17. Februar 2022 2021-1798

Schriftliche Beantwortung Interpellation Nr. 2021-741 von Jürg Biese, FDP, und Mitunterzeichnenden: Baugesuche Krienser- und Brändistrasse vom 6. Dezember 2021

Abbildung 30: Heutiger (oben) und angestrebter Strassenquerschnitt (unten)

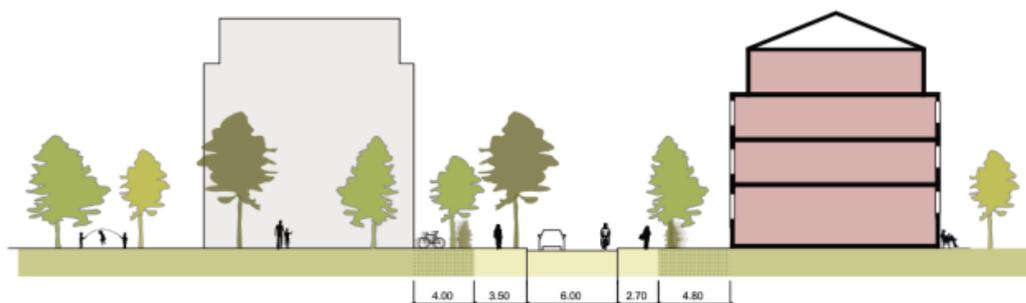
Gemäss REK 2040, Seite 42, soll die überdimensionierte Krienserstrasse zu einer Wohnstrasse mit begrünten Vorzonen umgestaltet sowie Gewerbe im Anschlussbereich zur Kantonsstrasse angesiedelt werden. Es soll eine Verkehrsberuhigung angestrebt, die Strassenbreite reduziert und dafür auf den Seiten breitere Gehbereiche für Fussgängerinnen und Fussgänger sowie die Möglichkeiten von Begrünungen ermöglicht werden. Dazu findet sich auf Seite 46 des REK 2040 auch eine Darstellung der Entwicklungsvorstellungen für die Krienserstrasse.

Alle diese Absichten des REK 2040 finden im Baugesuch vom 6. Dezember 2021 keine Berücksichtigung respektive sie sind darin nicht erkennbar. Im Gegenteil, im Technischen Bericht dazu wird als erste Projektzielsetzung die Errichtung von möglichst vielen Parkplätzen – es sollen 15 zusätzliche werden – genannt, welche somit im Widerspruch zur Zielsetzung einer Verkehrsberuhigung (mehr Parkplätze führen durch die regelmässigen Zu- und Wegfahrten nachgewiesenermassen zu Mehrverkehr) sowie einer Begrünung der seitlichen Bereiche stehen. Auch die Einmündungen werden verkehrsfreundlich gestaltet, was gegen eine Verkehrsberuhigung wirkt.

1. Wieso fehlt der Bezug des nun eingereichten Bauvorhabens an der Krienserstrasse zum REK 2040?
2. Was sind die Gründe, dass die öffentliche Mitwirkung sowie die öffentliche Auflage zur Teilrevision Ortsplanung Horw nicht abgewartet und berücksichtigt werden?
3. Weshalb wird im Technischen Bericht zum Baugesuch kein Bezug zum verabschiedeten REK 2040 genommen?
4. Wie wird der verwaltungsinterne Informationsaustausch sichergestellt, um Doppelspurigkeiten oder gar Ineffizienzen zu vermeiden?
5. Wie beurteilt der Gemeinderat die Kompatibilität der mit dem Baugesuch vom 6. Dezember 2021 eingereichten Bauvorhaben mit den Entwicklungsabsichten des REK 2040?

- Eine der T30-Zone angepasste Gestaltung ist nach wie vor notwendig.
- Die Fremdparkierung auf der Strasse (z. B. bei Anlässen auf der Allmend) wurde mehrfach von verschiedenen Anwohnenden als stossend reklamiert. Es geht nicht darum, mehr Verkehr anzuziehen, sondern die Parkierung – wie in der Gemeinde Horw üblich – zu steuern und einheitlich zu bewirtschaften.
- Die geplanten Massnahmen sind mit der im REK skizzierten Entwicklungsvorstellung kompatibel:

Der Bezug fehlt nicht. Die Umgestaltung ist mit den Überlegungen des REK kompatibel. Abweichungen sind die Folge der Berücksichtigung von bestehenden Bäumen und Werkleitungen.
